REALISIERUNGSWETTBEWERB

NEUBEBAUUNG WOHNEN UND GEWERBE IN DER GEBBERTSTRASSE 125 IN ERLANGEN

Schriftliche Beurteilung der Arbeiten der engeren Wahl**1006**

Fassadenschnitt - M:50

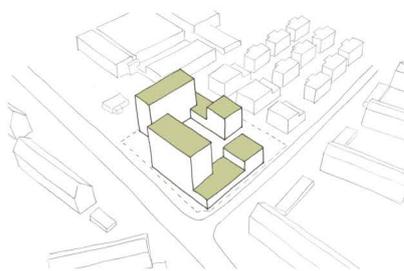
Die architektonische Gestaltung der Wohnhochhäuser gelingt durch ein attraktives Spiel von geschlossenen Volumen und offenen Loggien bzw. Balkonlagen, welche die beeindruckenden Fassaden maßstäblich gliedern und schöne Einzelsituationen entstehen lassen. Die situative Verwendung von Holz scheint gelungen und auch wirtschaftlich umzusetzen, muss aber hinsichtlich möglicher Brandlasten näher geprüft werden.
